## Odpowiedzi na zapytania na stronę internetową

**„Bialskie Centrum Pomocy Osobom z Autyzmem Etap I – Budowa Ośrodka  
Terapii i Diagnostyki. Przedszkole dla dzieci z Autyzmem.”  
w Białej Podlaskiej przy ul. Powstańców 4c**

### Zapytanie nr 1 z dnia 31.10.2017r.

Przęsło metalowe.

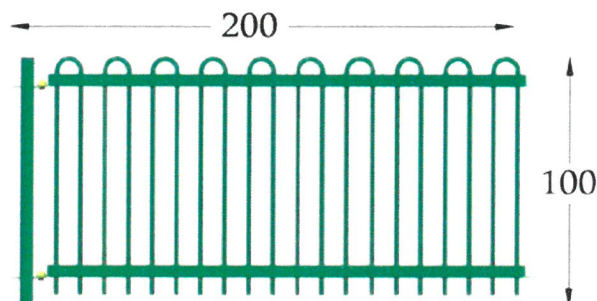
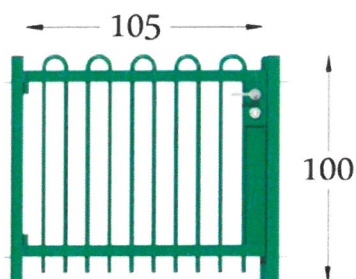
- 3) Zwracamy się o uzupełnienie SIWZ i umieszczenie na stronie internetowej Zamawiającego Projektu placu zabaw. Plac zabaw określony jest w przedmiarze robót budowlanych poz. 345 BCO1263-103 Plac zabaw przy przedszkolu obmiar=1900,00 m2 pu.

1. Pozycja 345 przedmiaru robót budowlanych otrzymuje brzmienie: Plac zabaw przy przedszkolu zgodnie z załączonym rysunkiem – 1 kpl.
2. Nawierzchnię placu zabaw wykonać z tartanu gr. 13mm ułożonego na podbudowie wodoprzepuszczalnej z tłucznia i klinca bazaltowego lub granitowego, odpowiednio zagęszczonego:
  - kruszywo łamane frakcji 0,5÷5mm gr. 5cm,
  - kruszywo łamane frakcji 4÷30mm gr. 15cm,
  - podsypka piaskowa gr. 15cm.
3. Ogrodzenie placu zabaw systemowe panelowe. Elementy metalowe wykonane ze stali węglowej konstrukcyjnej zabezpieczonej przed korozją malowaniem proszkowym. Wszystkie elementy metalowe dodatkowo zabezpieczone przed korozją za pomocą cynku ogniowego. Płotek metalowy – przeszło długości 2,00m i wys. 1,0m, furtka metalowa długości 1,05m i wys. 1,0m.

Furtka metalowa.
